Parc éolien de Mailhac-sur-Benaize

Réponse à l'avis du CSRPN Nouvelle-Aquitaine

3 décembre 2018

Dossier de demande d'autorisation d'exploiter déposé par la
société Parc éolien de Mailhac-sur-Benaize,
représentée par la société EDF EN France

Carte transmise par la SEPOL à EDF EN France et par EDF EN France à Calidris le 12 avril 2016 localisant le secteur où l'Autour des palombes aurait été aperçu en nidification

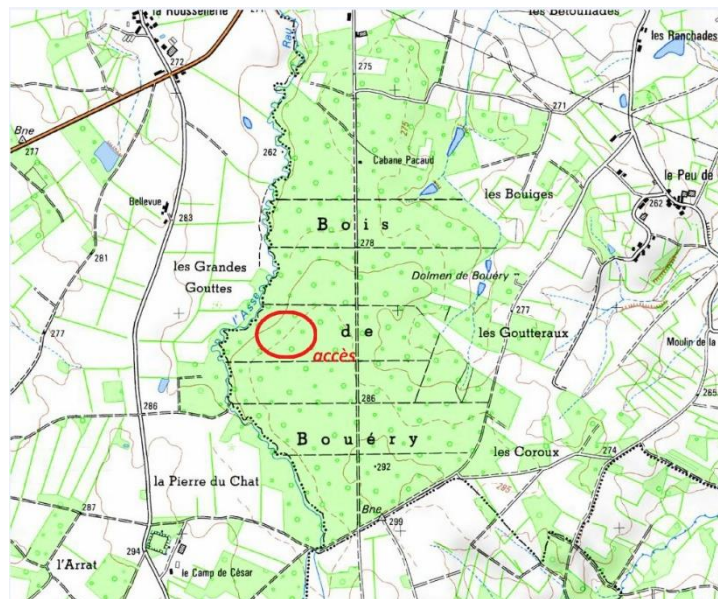
Le CSRPN souligne le fait que le Bureau d'étude Calidris a négligé les éléments envoyés par les organismes compétents et notamment celui concernant la nidification de l'Autour des palombes. En effet, cette espèce a été clairement identifiée en reproduction sur site en 2016 et 2017 par la SEPOL. Néanmoins, le Bureau d'études n'a pas jugé opportun de retenir cette information.

Ces informations sont erronées pour plusieurs raisons exposées ci-dessous.

Après une première année d'étude en 2014/2015, Calidris a, en 2016, été missionné par EDF EN France afin de procéder à une expertise complémentaire dans et autour du bois de Bouéry, expertise visant spécifiquement à rechercher de manière exhaustive toutes traces de reproduction et de nidification de l'Autour des palombes.

Sur cette zone, signalée par l'ornithologue bénévole de la SEPOL comme supposée héberger un nid d'Autour des palombes, Calidris procéda à des recherches ciblées, en période favorable à l'observation des nids et réalisées environ un mois après l'observation par la SEPOL. Sur cette zone, le seul nid de rapace découvert fut un nid de Buse variable occupé.

Cette carte, recoupée avec les recherches de terrain menées par Calidris a donc permis de conclure qu'il s'agissait d'un nid de Buse variable, occupé par une Buse variable au printemps 2016 (voir rapport transmis en réponse au service VERPN et annexé au volet Milieu Naturel de l'étude d'impact, tome 4.2).

Répartition des enjeux liés à la faune terrestre

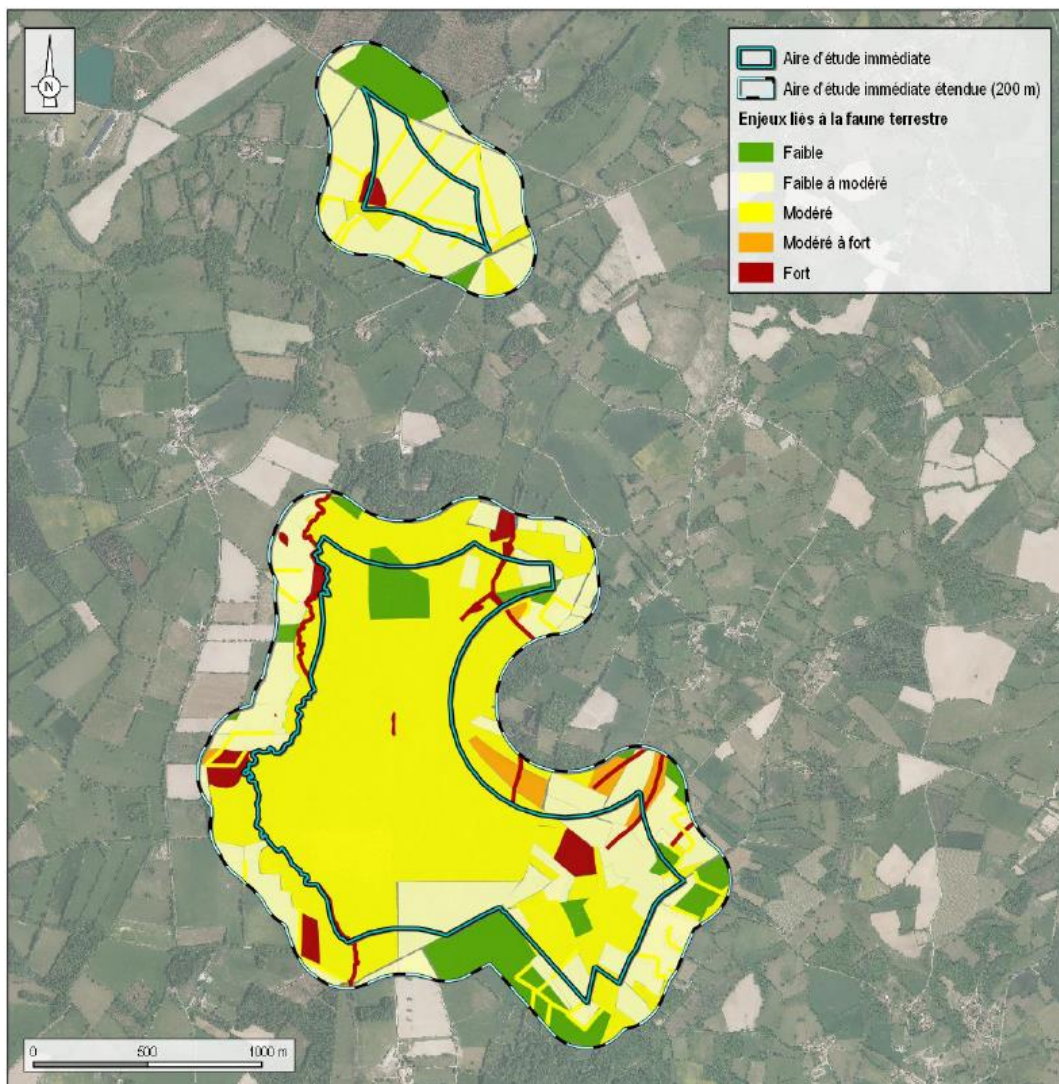
- **Amphibiens** : Trois espèces. Le CSRPN note l'absence de définition des enjeux pour ce taxon ;

La mention selon laquelle le niveau d'enjeu propre aux amphibiens n'a pas été étudiée est erronée. En effet, l'étude d'impact, dans son chapitre 3.5.5 « Etat Initial de la faune terrestre », indique notamment « *En résumé, les enjeux liés à la faune terrestre sont principalement concentrés sur et à proximité des zones humides pour leur rôle d'habitat et notamment de zone de reproduction pour les amphibiens et les odonates (carte suivante). Ailleurs, les haies et les lisières forestières représentent une sensibilité modérée à forte de par leur rôle d'écotone, notamment pour les reptiles et les corridors écologiques qu'elles constituent (déplacement des amphibiens et des mammifères par exemple)* ».

Les enjeux sont indiqués sur la carte suivante (carte 64 du chapitre 3.5.5.)

La terminologie faune terrestre inclut les amphibiens.

Figure 1 : Activité printanière observée en fonction de la température (d'après ENCIS Environnement, 2015)

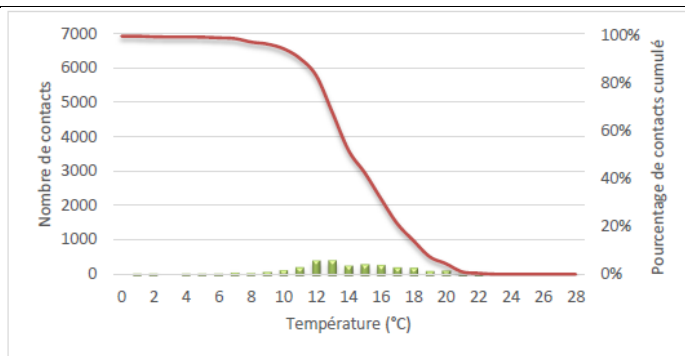
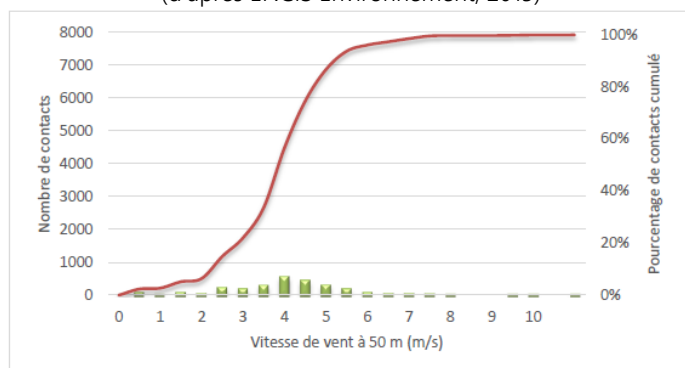
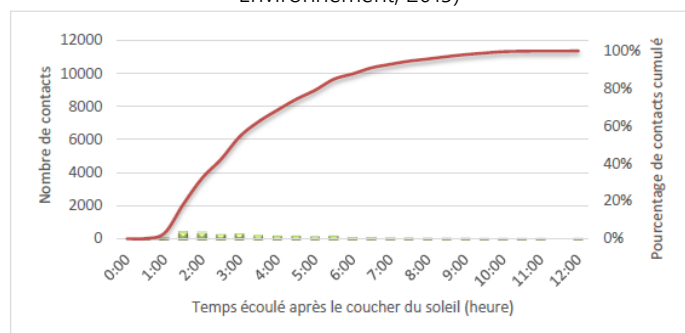
- Le bridage proposé sur la base d'une bibliographie de 2006 (12 ans passés) est insuffisant puisque nécessite le cumul des conditions proposées (vent < 5m.s ; Temp > 10°C, absence de pluie et 4 premières heures après le coucher du soleil) ;

90% de l'activité a lieu au-dessus de 10°C

90% de l'activité observée avec une vitesse de vent inférieur à 5 m.s⁻¹

70% de l'activité dans les 4 premières heures de la nuit et 90% dans les 6 premières heures

Compte tenu de l'activité des chiroptères il apparaît judicieux de brider les éoliennes en période printanière lorsque les conditions suivantes sont réunies :

- vent inférieur à 5 m.s⁻¹
- température supérieure à 10°C
- en l'absence de pluie
- durant les 4 premières heures suivant le coucher du soleil
